DIVISIONE V – SISTEMI DI VALUTAZIONE AMBIENTALE

OGGETTO: [ID_VIP: 5128]- Adeguamento SE Pettino, interrimento parziale dell'elettrodotto 150 kV "Pettino-Scoppito" in ingresso alla SE Pettino nel Comune dell'Aquila. Valutazione preliminare ai sensi dell'art. 6, comma 9, del D.Lgs. 152/2006 e ss.mm.ii. Nota tecnica.

Fig. 1: “Caratteristiche degli interventi” - Adeguamento SE Pettino, interrimento parziale dell’elettrodotto 150 kV “Pettino-Scoppito” in ingresso alla SE Pettino

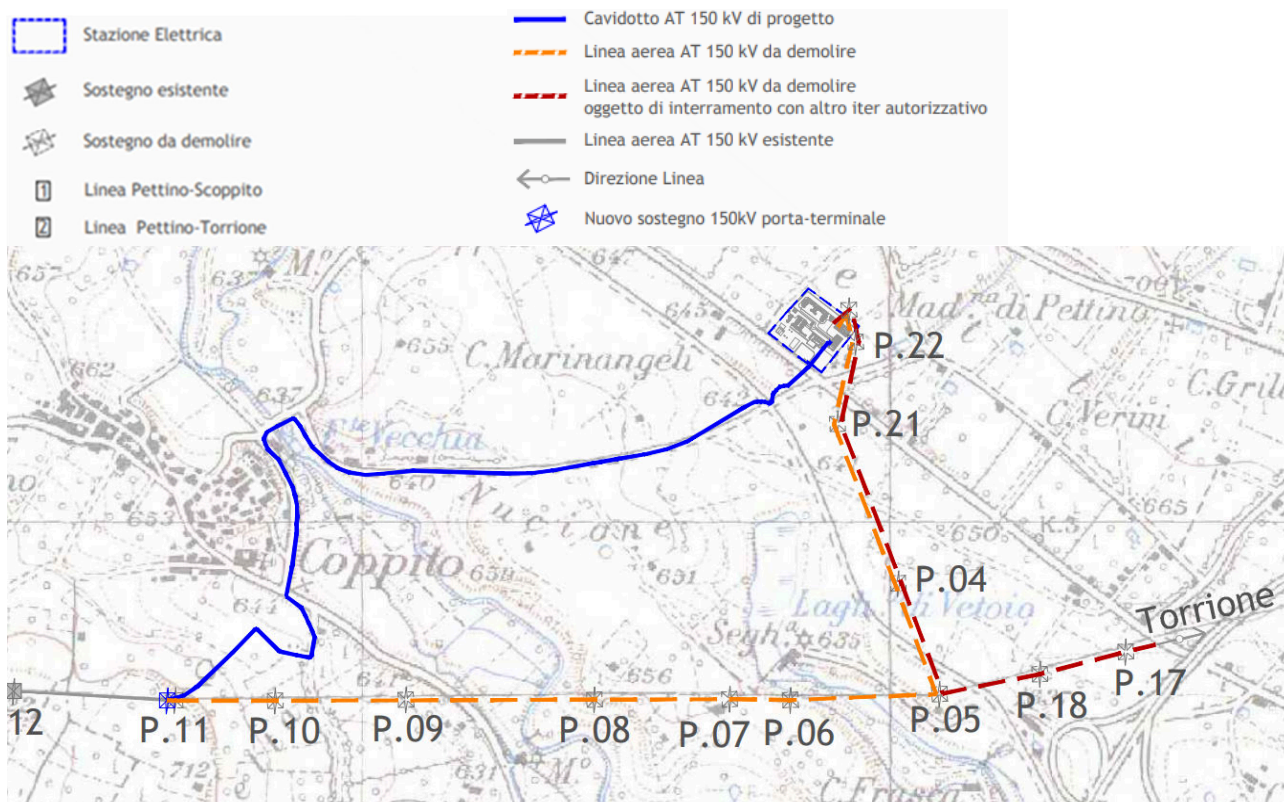
Il progetto in esame prevede, a fronte della demolizione della linea aerea 150 kV (circa 2,27 km) e di n.10 sostegni, la realizzazione di un cavidotto interrato di circa 2,10 km che corre lungo la viabilità esistente e l'installazione di un palo portaterminali per il passaggio da aereo-cavo (cfr. Fig. I).
